**DIRECTION GÉNÉRALE DE L'ÉVALUATION
ENVIRONNEMENTALE ET STRATÉGIQUE**

**Rapport d'analyse environnementale
pour le projet de prolongement Saint-Sébastien**

Dossier 3211-10-023

Le 30 avril 2018

FIGURE 3 : USAGES DU SOL PERMIS EN FONCTION DU NIVEAU DE RISQUE

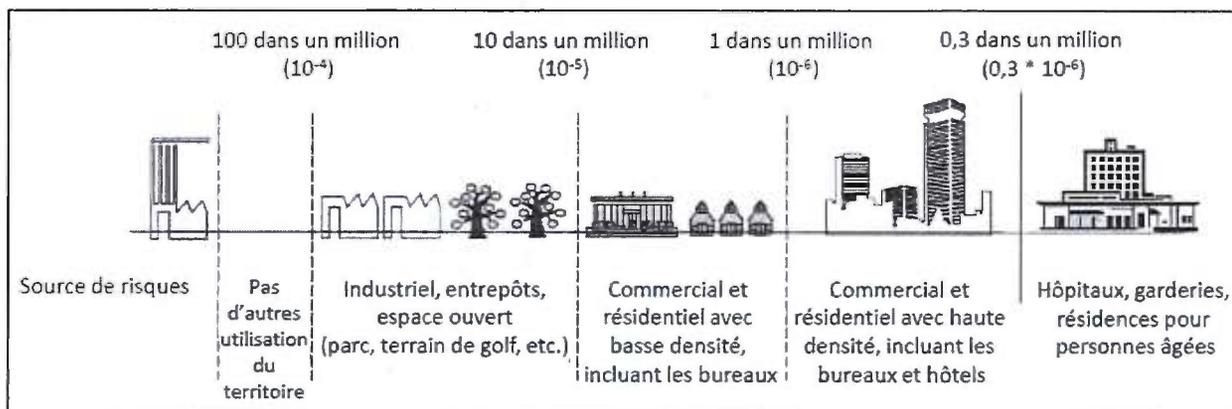
Les résultats de l'analyse du risque individuel cumulatif réalisé par l'initiateur indiquent que :

- le niveau de risque maximum est de $2,65 \times 10^{-6}$ par année sur le tracé du gazoduc;
- le niveau de risque individuel de $1,0 \times 10^{-6}$ décès par année est atteint à environ 98 m du gazoduc;
- le niveau de risque $0,3 \times 10^{-6}$ par année (aucune restriction d'usage du territoire) est atteint à environ 136 m du gazoduc;
- l'initiateur a confirmé qu'il n'y avait aucun établissement avec des occupants plus vulnérables, tel que des écoles, garderies et résidences pour personnes âgées dans un rayon de 300 m de l'emprise.

Il convient de rappeler qu'un gazoduc est déjà présent, adjacent à l'emprise de la future conduite. Ainsi, les résidences situées près du tracé sont déjà exposées au risque lié à la présence d'un gazoduc. Une comparaison avec le niveau de risque individuel ($1,55 \times 10^{-6}/\text{an}$) et le niveau de risque individuel cumulatif ($2,65 \times 10^{-6}/\text{an}$) démontre qu'il y a une augmentation très faible, voire négligeable, du niveau de risque dû à l'ajout d'une seconde conduite. Dans les deux cas, le critère de 10^{-5} préconisé pour l'usage du territoire est respecté car ce niveau de risque n'est jamais atteint, même directement au-dessus de l'emprise du gazoduc.

Compte tenu que tous les usages et les éléments sensibles recensés le long du gazoduc projeté sont situés à l'intérieur des niveaux de risque permis par le critère d'acceptabilité du risque individuel, que le projet vise l'ajout d'un gazoduc qui sera construit parallèlement à une conduite existante et que les résidents situés à proximité de ce gazoduc ne seront pas exposés à un risque significativement plus élevé que le risque actuel dû à la présence du gazoduc existant, le projet est jugé acceptable du point de vue des risques technologiques.
